**PRESENTACION ANTE COMISION DE RECURSOS NATURALES,
BIENES NACIONALES Y MEDIO AMBIENTE.**

Por Ingeniero Civil, señor José Manuel Córdova Ponce,
Gerente General, Asociación de Canalistas del Canal de Pirque.

14 de agosto de 2013.

OBSERVACIONES AL PROYECTO HIDROELECTRICO ALTO MAIPO.

CARACTERISTICAS GENERALES DEL PROYECTO.

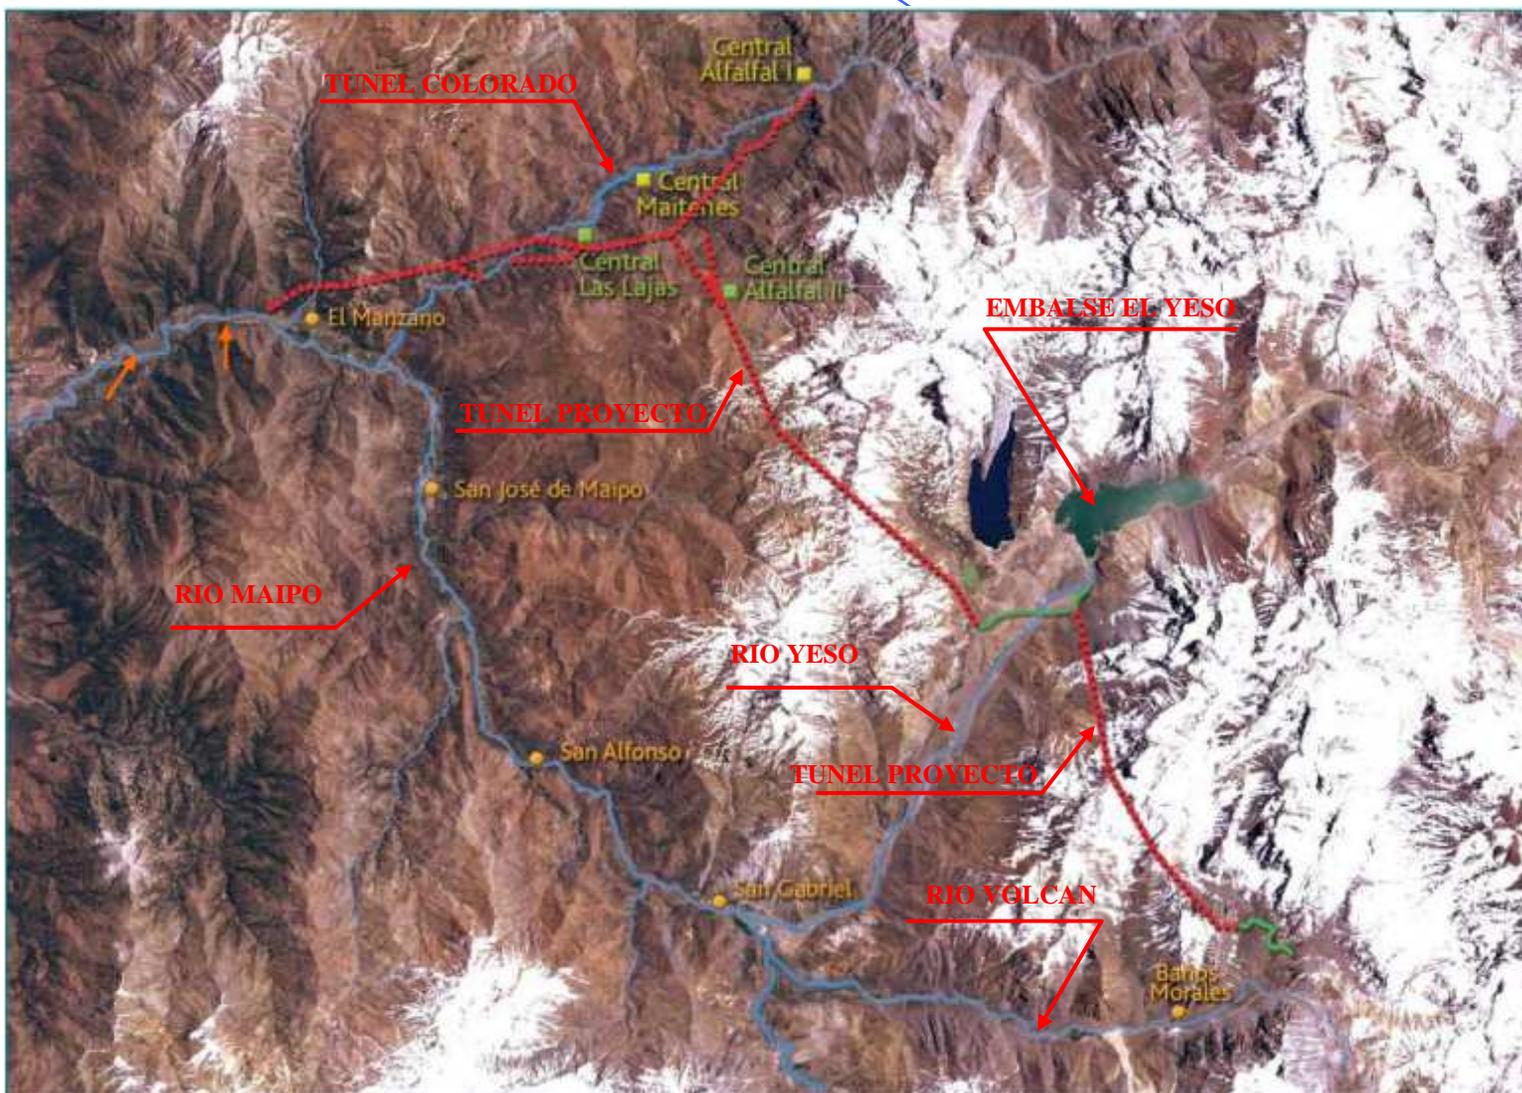
I) Llenado de túneles.

- 70 Km de túneles → 1.000.000 m³.
- Llenado del túnel se hará con derechos ajenos
- Corresponderá a un volumen retenido.

Si las centrales de proyecto corresponden a centrales de paso, entonces no deben ni retener el agua, ni afectar su continuidad (regulación).

II) No dispone de obras que permitan asegurar la continuidad de flujo.

- El diseño de una central de paso debe considerar:
 - Obras para restituir caudal al río en caso de salida de servicio imprevista → rebalse y entrega al río.
- Alto Maipo no cuenta con estas obras.
- Sólo prevé disponer “deflectores” en turbinas → bypass sólo para el 50% del caudal.
- La parte restante rebalsará a más de 50 Km → demorará varias horas en estar disponible.

III) Afectación al régimen sedimentológico del río Maipo.

- El proyecto considera captar agua desde distintos puntos de la cuenca, la que será desarenada antes de ser utilizada.
- Diminuirá capacidad de arrastre de sedimentos en los cauces naturales.
- El agua utilizada será devuelta al cauce de manera concentrada en un solo punto → provocará socavación del cauce e inestabilidad de bocatoma del Canal La Sirena.
- Tendrá, también, efectos en la zona baja de la sección.

- Construir embalse de regulación cercano a punto de restitución del proyecto → asegura continuidad.
- Construir segundo embalse ubicado en cabecera del sistema → amortiguar golpes de agua.

- Que el titular del proyecto encargue un estudio sedimentológico que abarque toda la sección del río, cuyos resultados se conozcan ANTES de la entrada en operación del proyecto.
- En función de las conclusiones de este nuevo estudio, se propongan medidas concretas de mitigación.
